Aprovació inicial de l'estudi de detall per a l'ordenació dels volums edificatoris de la parcel·la E-U2 de la Unitat d'Actuació UA-06SE, Carrer Arcipreste de Hita, núm. 2-8, Santa Eulària des Riu

ESTUDIO DE DETALLE PARA LA ORDENACIÓN DE VOLÚMENES

PARCELA E-U2 (UA-06SE)

CONTESTACIÓN A REQUERIMIENTO

EXP2018/011140; R.G.E.: 201800011780
JUSTIFICACIÓN DE CONSIDERACIÓN DE TERRENO INCLINADO

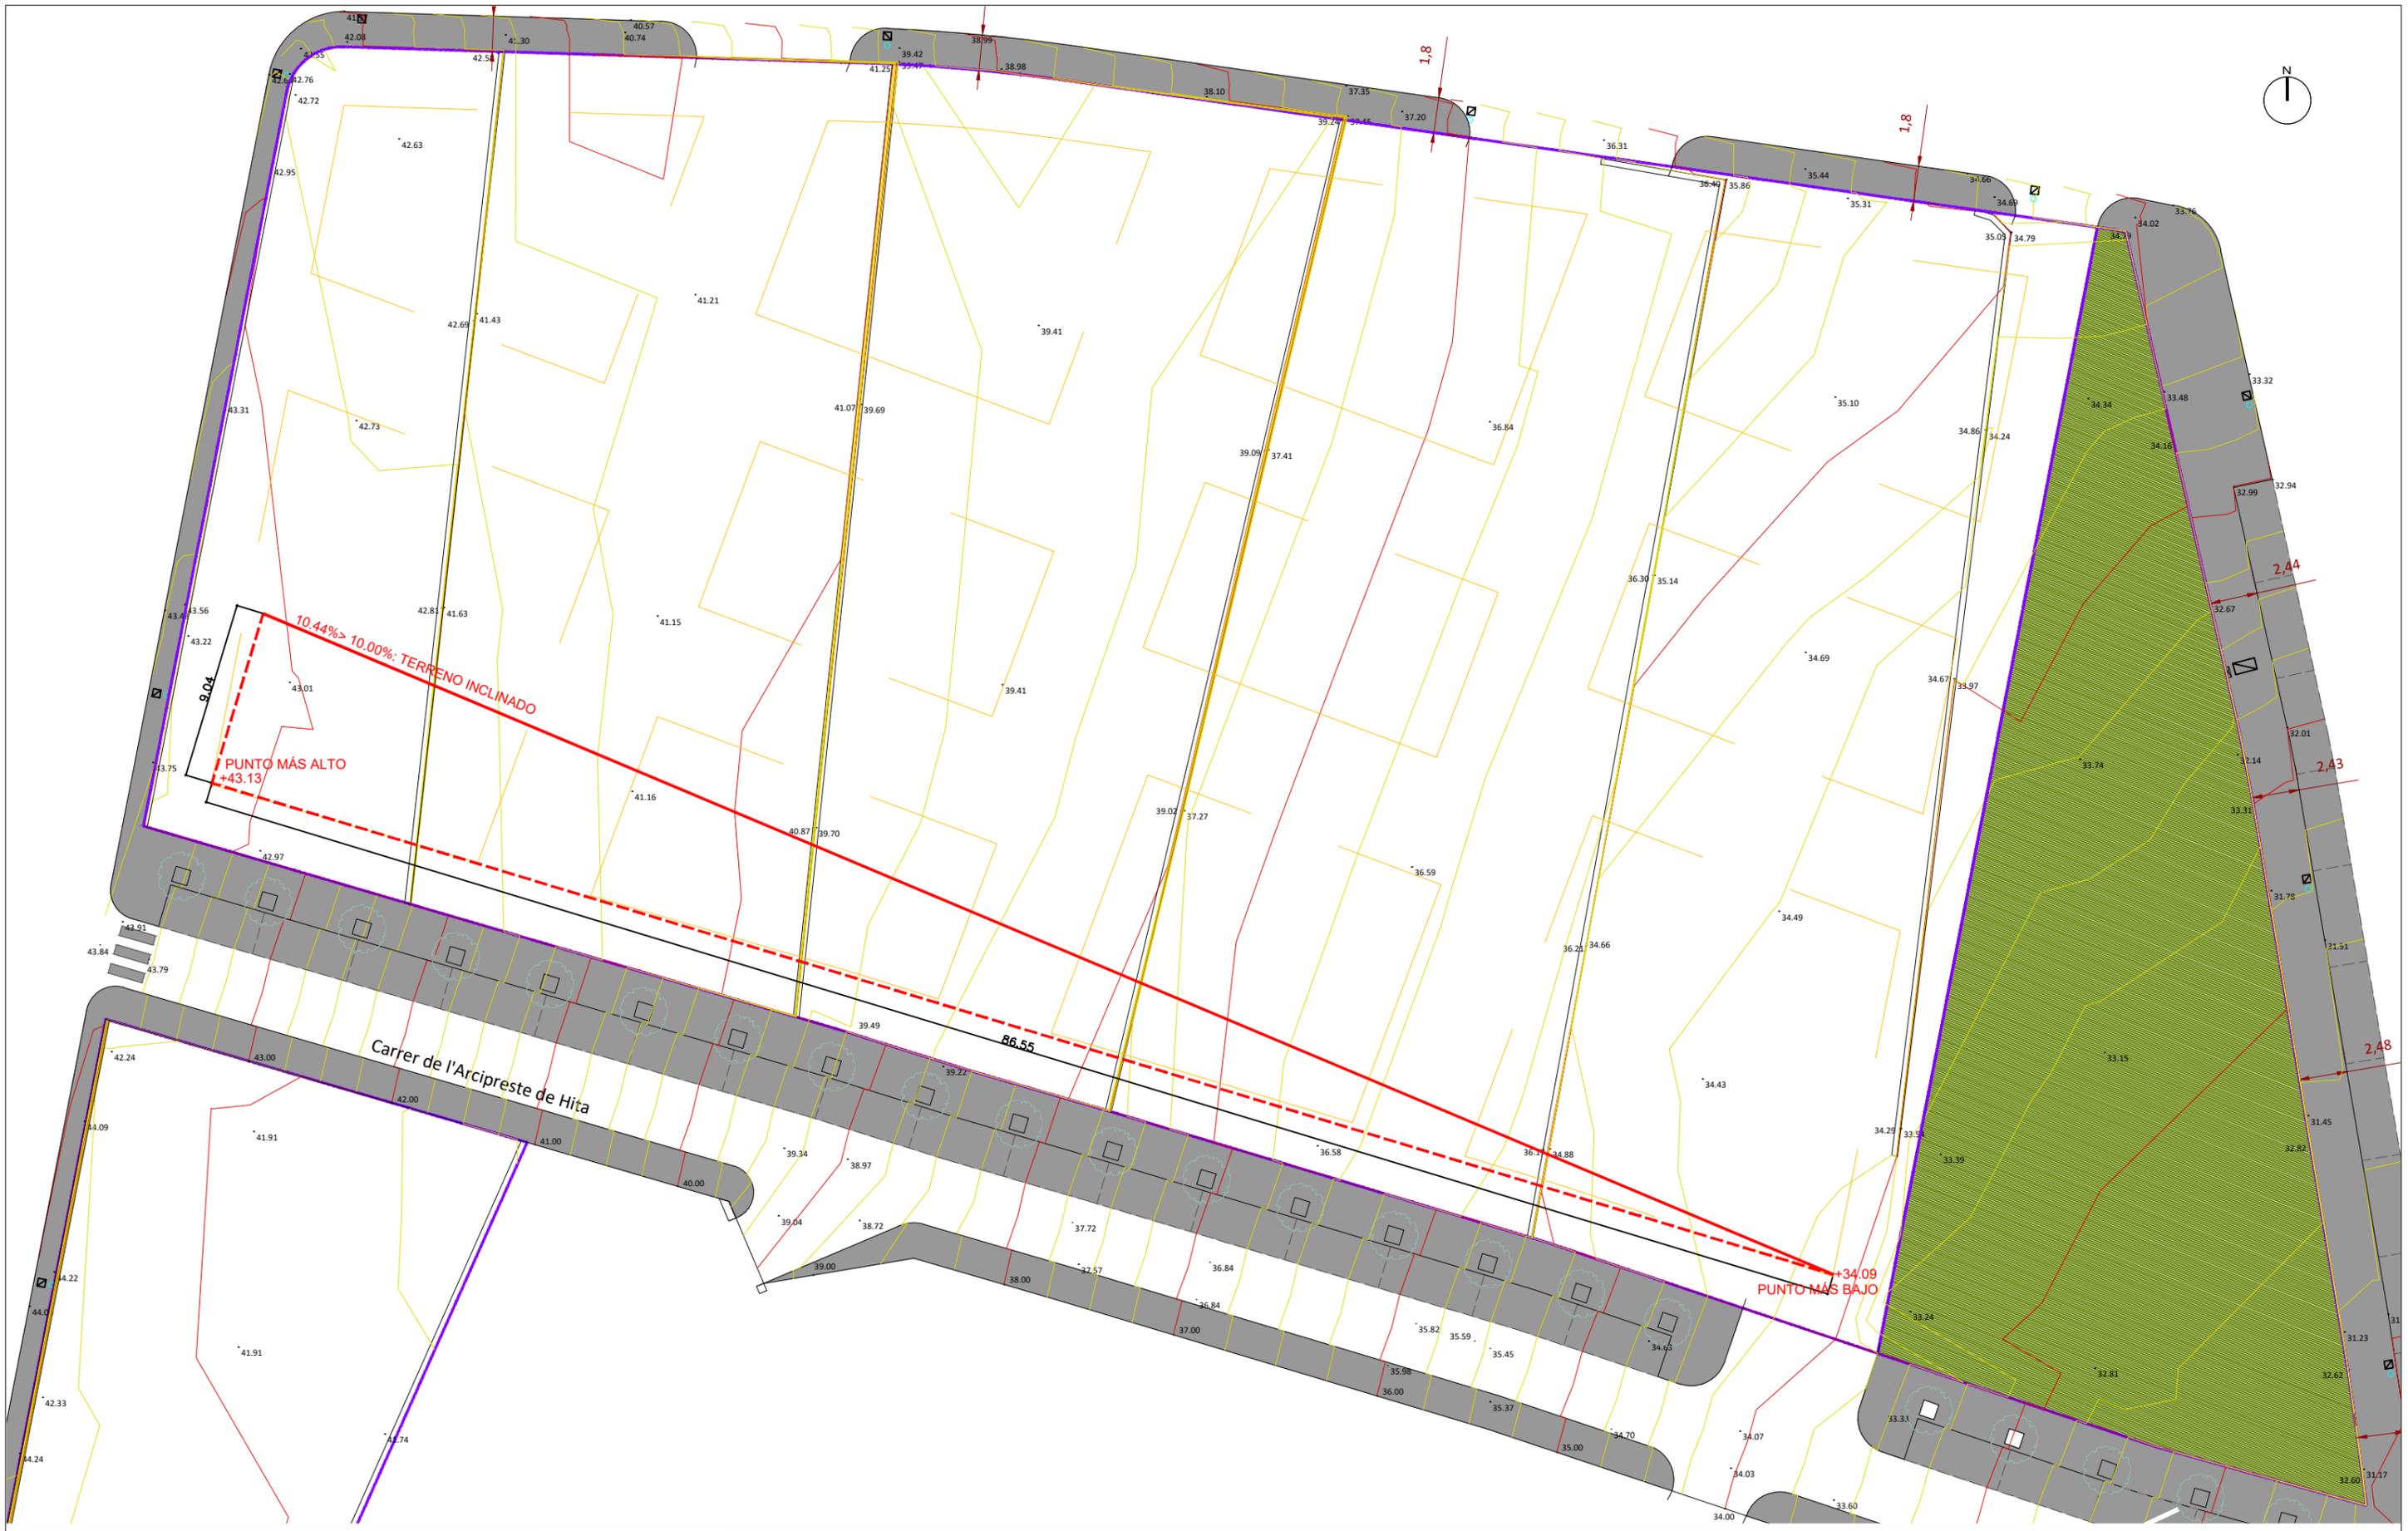
[...] de forma previa a la continuación de la tramitación del expediente debería de solicitarse del promotor la incorporación al mismo de justificación de que concurren al caso las condiciones que el citado artículo 6.2.03 de las NNUU establece en su apartado 4 para aceptar la consideración de un terreno como inclinado.

En respuesta al requerimiento recibido, se adjunta plano AD01 donde se justifica el cumplimiento del punto 4 del artículo 6.2.03 de las NNUU, dado que entre el punto más elevado (cota +43.13) y el más bajo (cota +34.09) de la proyección sobre el terreno natural del perímetro exterior de los edificios existe una distancia de 86,55 ml, y el incremento de altura es de 9,04 ml, por lo que la pendiente es del 10,44%, por lo que puede afirmarse que el terreno tiene la consideración normativa de **Terreno inclinado**, y es correcta la diferencia de 1,50 m entre la planta baja y el terreno natural que recoge el E.D. presentado.
